No.
00T19-15

Diagnosticando Errores de Comunicación J1939/1587 para ISM

Manuales Afectados por Este Tópico de Servicio/Partes	
Manuales de Diagnóstico y Reparación de Fallas	Boletín 3666322
	3150948

Este tópico de servicio/partes proporciona un árbol de síntomas revisado, T016, Error de Comunicación - Herramienta Electrónica de Servicio o Dispositivo de Control, para usarse cuando se diagnostican problemas de error de no comunicación.

Error de Comunicación – Herramienta Electrónica de Servicio o Dispositivo de Control

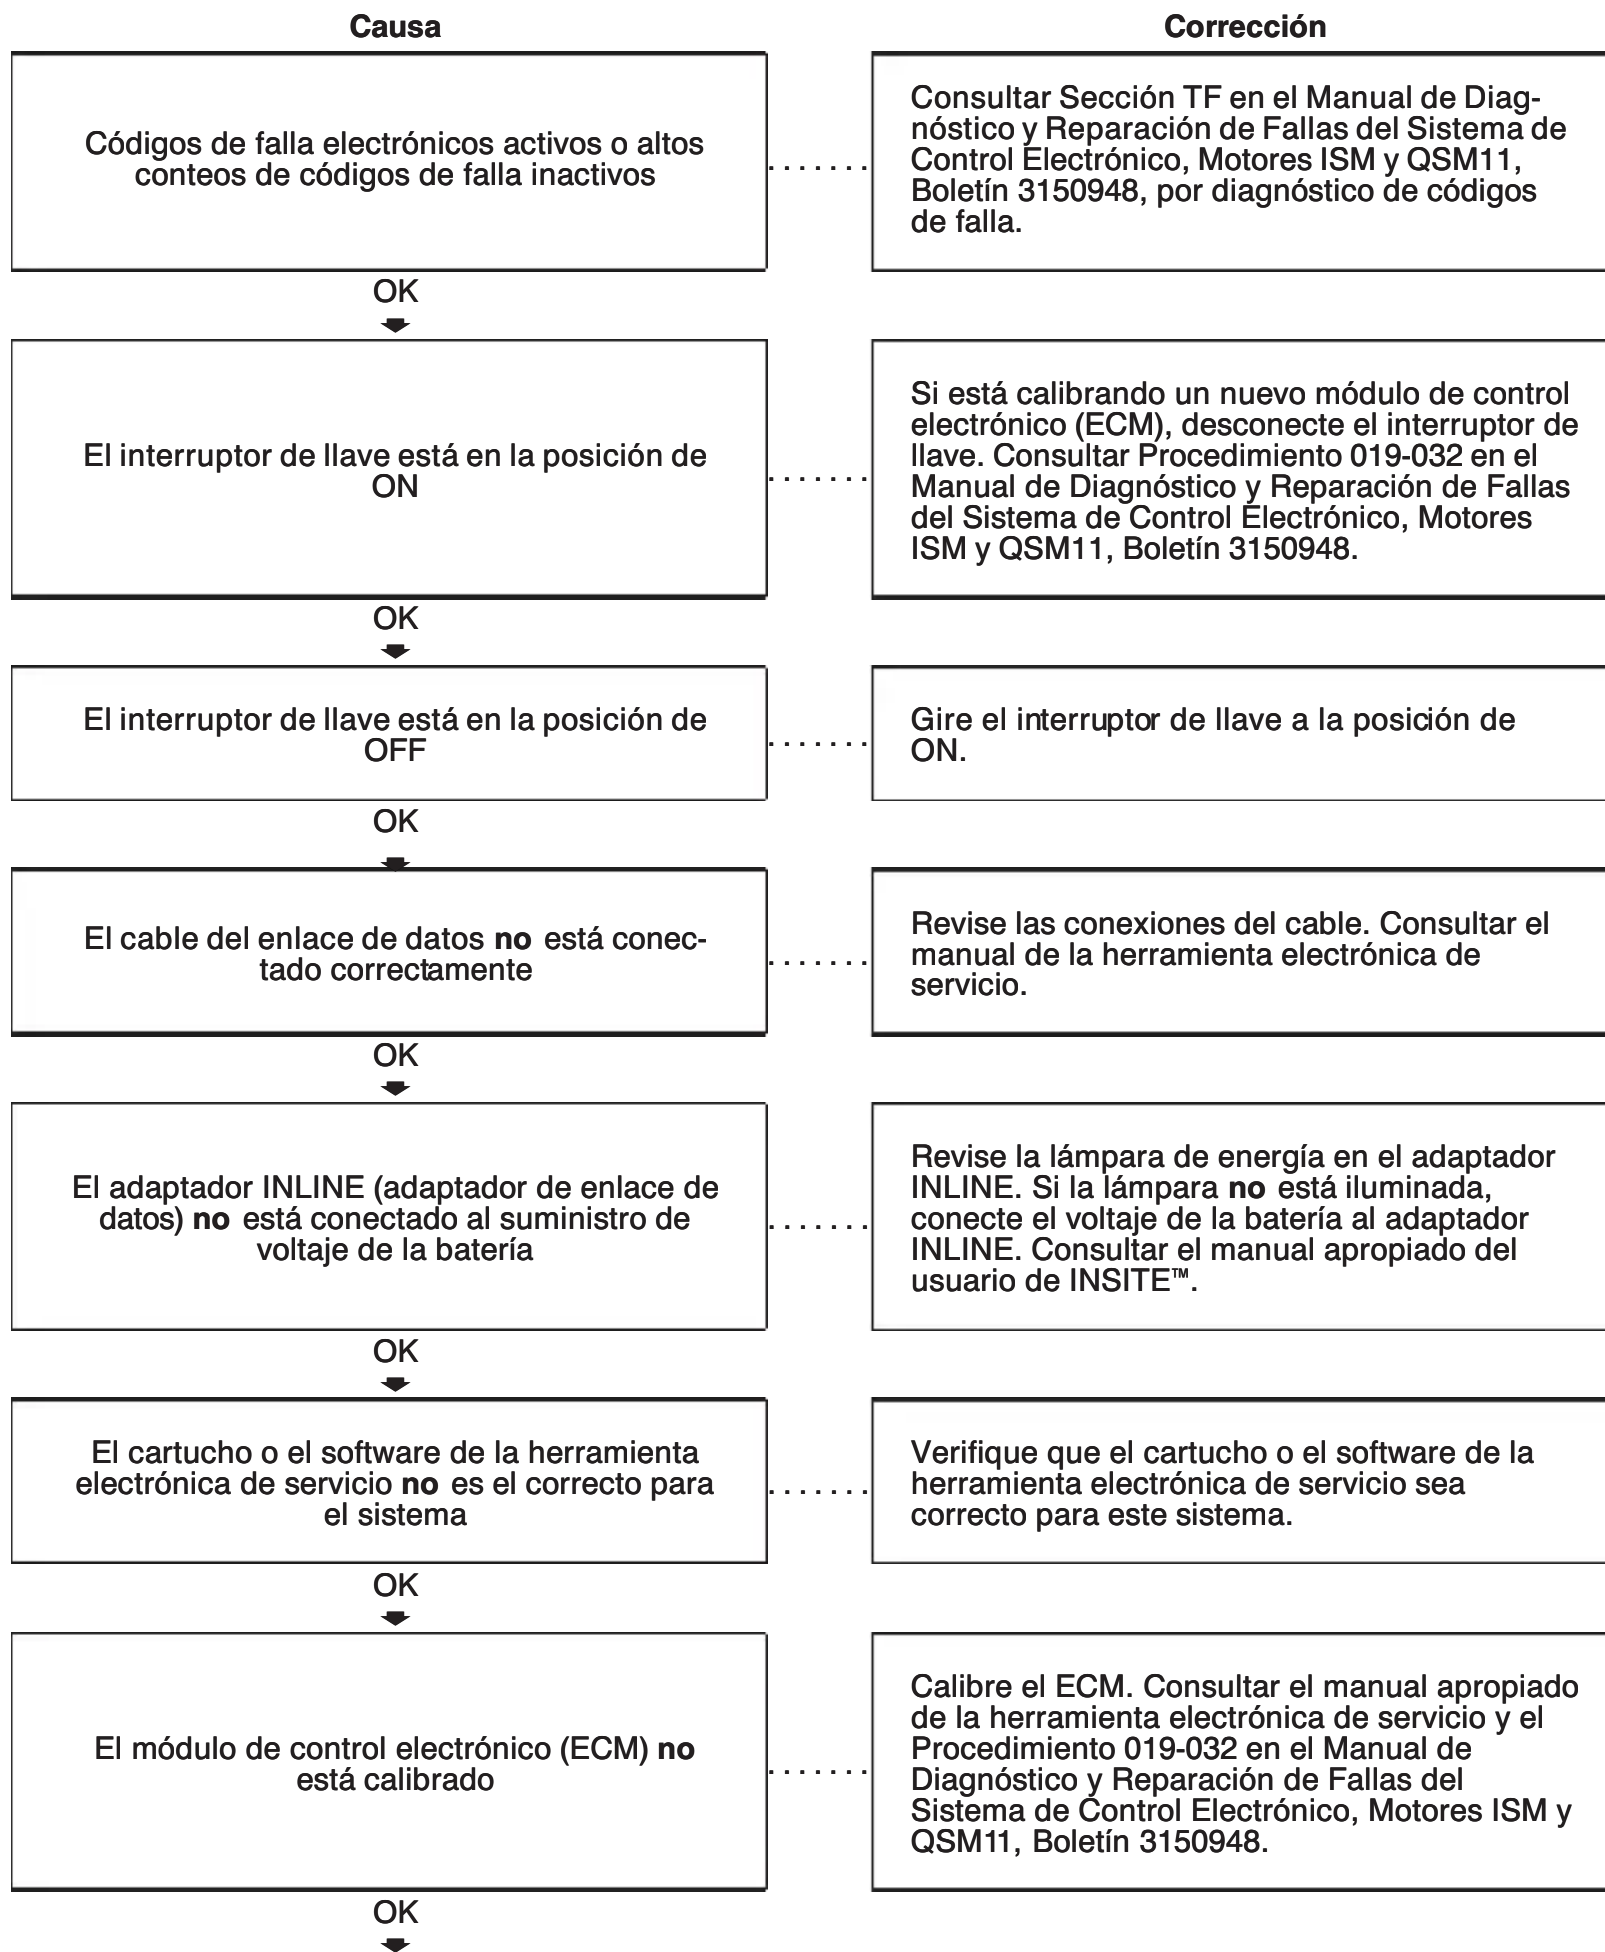
Éste es un árbol de síntomas t016.

Instalar (019-031-026)

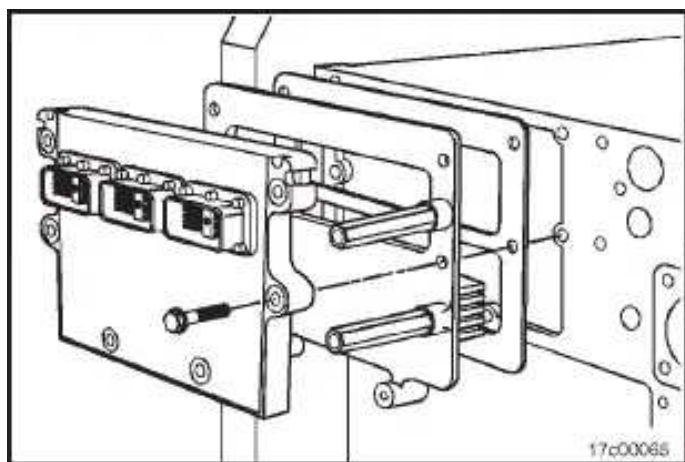
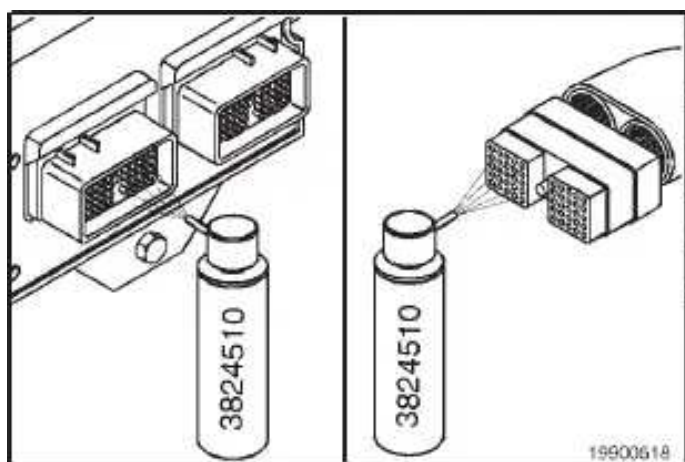
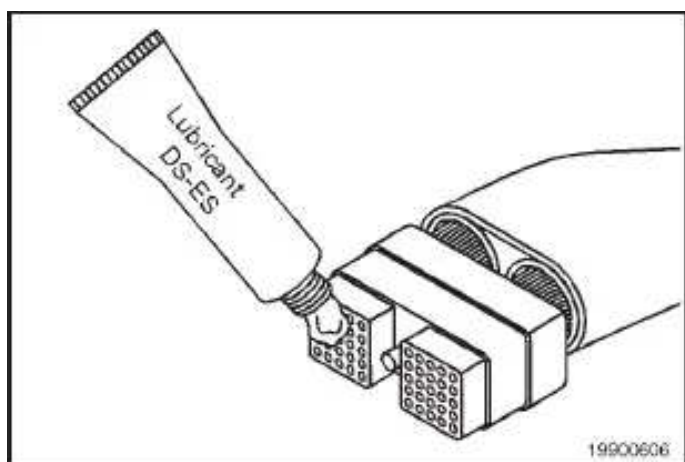
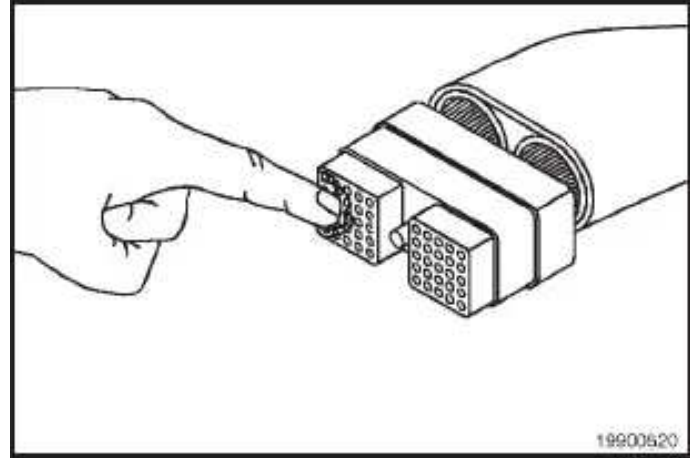
Este tópico proporciona también un procedimiento revisado para usarse con el árbol de síntomas revisado. Consulte el Procedimiento 019-031-026 en este tópico.

Asegúrese de que la arandela plana esté en su lugar en el barreno de montaje izquierdo superior del ECM.

La arandela de estrella **debe** estar libre de grietas o daño que impidan una conexión de tierra apropiada con el block del motor.

Instale el ECM nuevo a la placa de enfriamiento. Apriete los tornillos.

Valor de Torque: 20 N•m [177 lb-pulg.]

Use limpiador de contactos eléctrico de secador rápido, No. de Parte 3824510, para eliminar toda la suciedad y humedad de los puertos de conector del ECM y de los conectores de arnés.

Aplique una capa delgada de lubricante a la pieza de la nariz del conector.

Distribuya el lubricante a través de la pieza de la nariz del conector, de modo que entre a todo orificio de piny y lubrique los contactos. El lubricante **no** debe ser visible en la superficie del conector.
